PREVOST

CAMPAGNE DE RAPPEL

Cr05-14A

SUJET : NOUVEAU PROGRAMME MULTIPLEX ET INSTALLATION
DU NOUVEAU CÂBLAGE DES ESSUIE-GLACES

FIGURE 1 : CHEMINEMENT DU CÂBLAGE

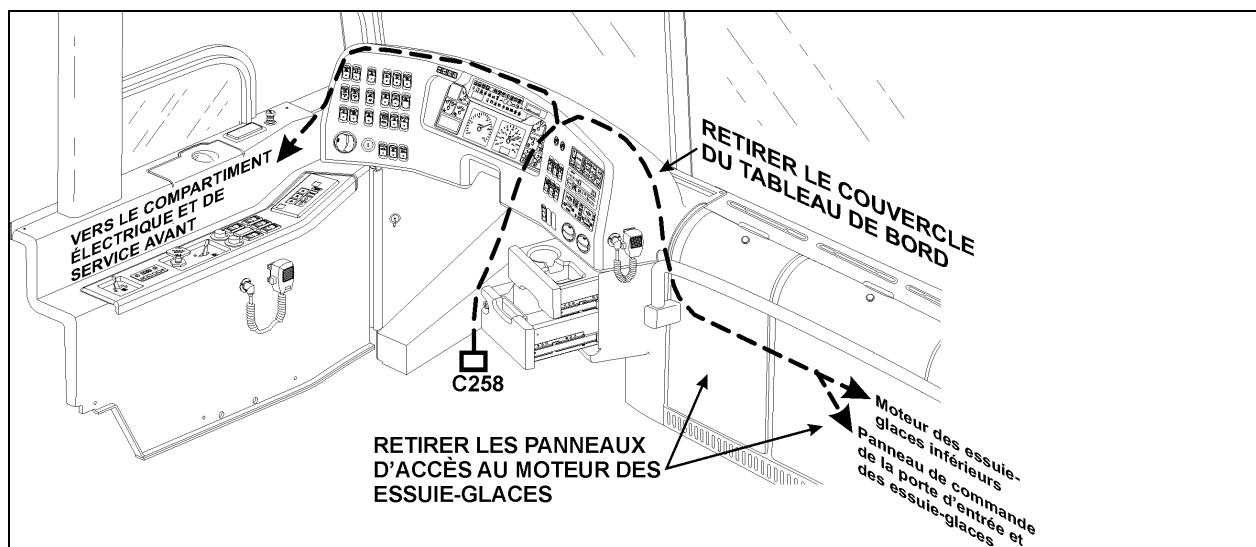
1. Retirer le couvercle du tableau de bord et les panneaux d'accès au moteur des essuie-glace inférieurs (Voir figure 1).

2. Débrancher le connecteur C258 situé à la base de la colonne de direction. Brancher le connecteur C258 du nouveau câblage 066734 au câblage qui vient de la colonne de direction.
3. En passant à l'intérieur du tableau de bord et derrière l'unité CVAC du conducteur, acheminer le bout du câblage avec l'étiquette «wipers» vers le moteur des essuie-glaces inférieurs et le panneau de commande de la porte d'entrée et des essuie-glaces ; l'autre bout doit être acheminé vers le compartiment électrique et de service avant. S'assurer de bien fixer le câblage à l'aide d'attaches de nylon en suivant les précautions nécessaires (Voir figure 1).

FIGURE 2 : COMPARTIMENT ÉLECTRIQUE ET DE SERVICE AVANT

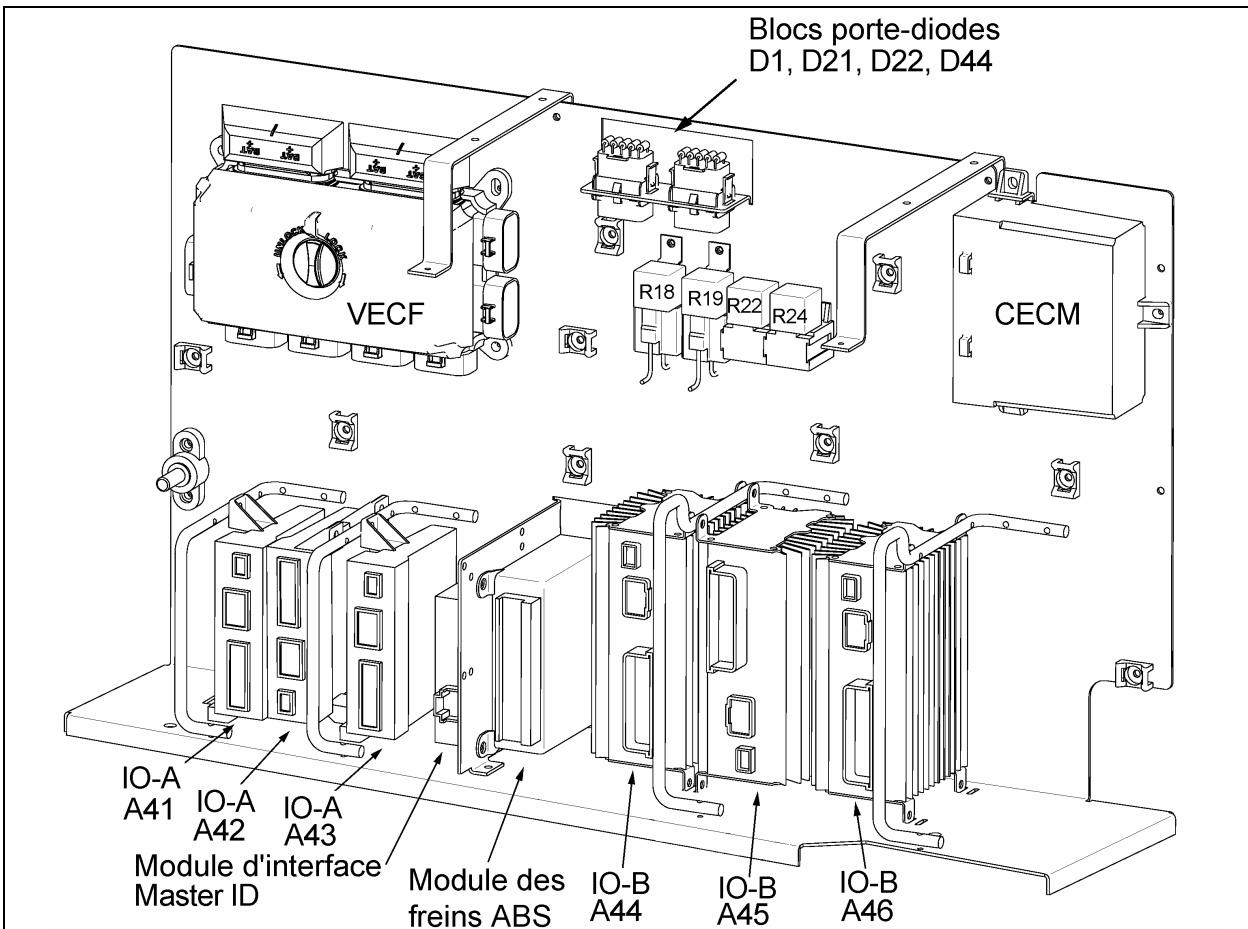
- Couper le tube thermorétrécissable (561918) en cinq bouts d'environ 2,5 pouces.
- Dans le compartiment électrique et de service avant, souder le fil 24VI7 du nouveau câblage avec le fil 24VI7 du connecteur rouge VECF2-F puis couvrir la soudure avec un des bouts du tube thermorétrécissable.

- Brancher le fil 64A du nouveau câblage dans le logement de contact J1-5 du module A43.
- Retirer le fil 64A du logement de contact J1-20 du module A43 puis couvrir l'extrémité du fil avec un des bouts du tube thermorétrécissable.

- Retirer le fil 59 du logement de contact J1-8 du module A43 ; couvrir l'extrémité du fil avec un des bouts du tube thermorétrécissable puis brancher le fil 59 du nouveau câblage dans le logement de contact J1-8 du module A43.

FIGURE 3 : PANNEAU DE COMMANDE DE LA PORTE D'ENTRÉE ET DES ESSUIE-GLACES

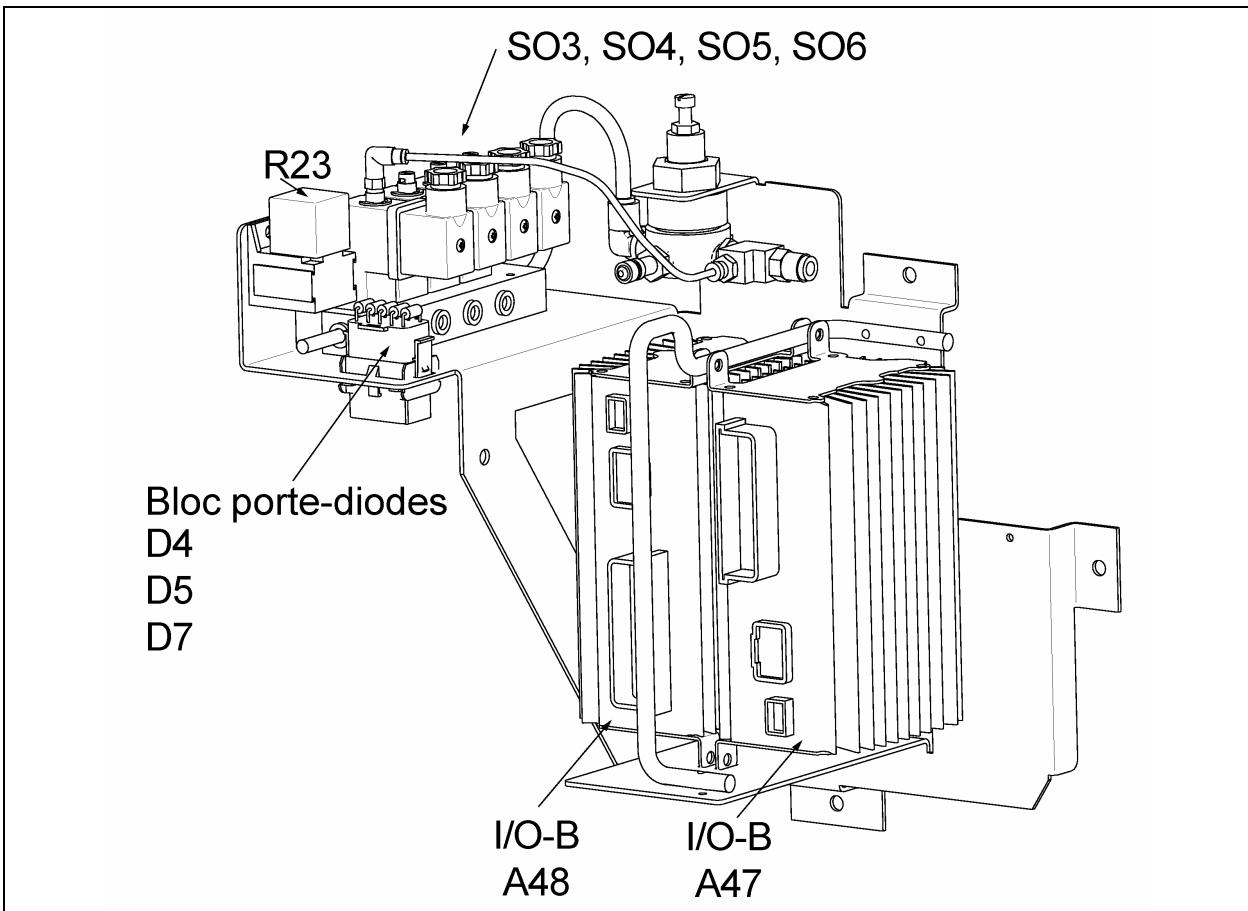
- Retirer le fil 53B du logement de contact J1-4 du module A47, couper la cheville puis insérer le fil dans un joint en about thermorétrécissable (562935). Insérer le fil 53B du nouveau câblage de l'autre côté du joint en about, sertir et chauffer les 2 bouts.
- Retirer le fil 53G du logement de contact 30 du relais R23, couper la cheville puis insérer le fil dans un joint en about thermorétrécissable (562935). Insérer le fil 53 du nouveau câblage de l'autre côté du joint en about, sertir et chauffer les 2 bouts.
- Insérer le fil 31B du nouveau câblage dans le logement de contact 30 du relais R23.

FIGURE 4 : VECF

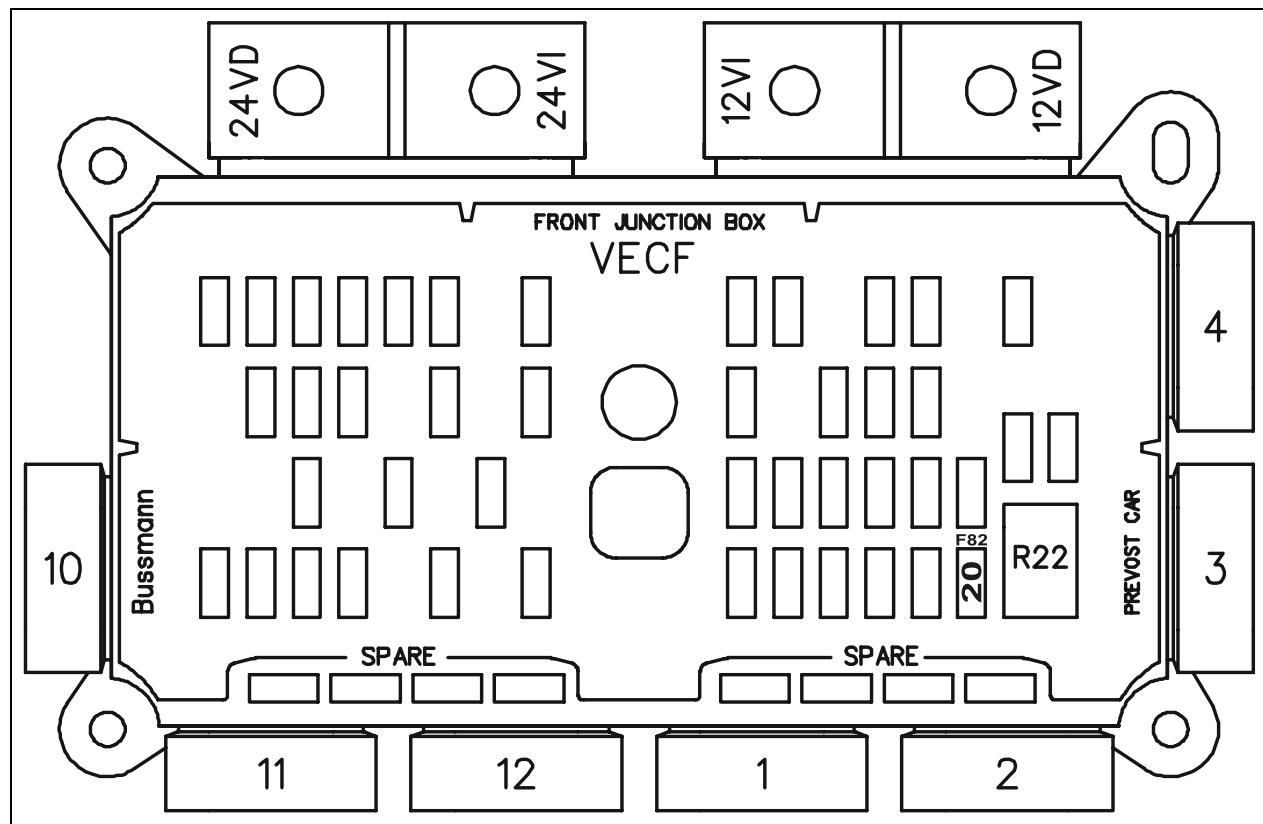
- Retirer le couvercle du VECF puis remplacer le fusible de 15A F82 par un fusible de 20A (563282). Indiquer à l'aide d'un marqueur permanent ou d'un autocollant que le fusible doit être de 20A (Voir figure 4)
- Brancher le fil 53D du nouveau câblage dans le logement de contact J1-9 du module A44 ;
- Retirer le fil 53D du logement de contact J1-9 du module A46 ; couvrir l'extrémité du fil avec un des bouts du tube thermorétrécissable.
- Brancher le fil 53C du nouveau câblage dans le logement de contact J1-4 du module A42. Il est possible que le fil 92 soit déjà inséré dans ce logement, si c'est le cas ; retirer le fil 92 et l'insérer dans le logement de contact J1-2 du module A42 avant d'insérer le fil 53C ;
- Retirer le fil 53C du logement de contact J1-8 du module A42 puis couvrir l'extrémité du fil avec un des bouts du tube thermorétrécissable.
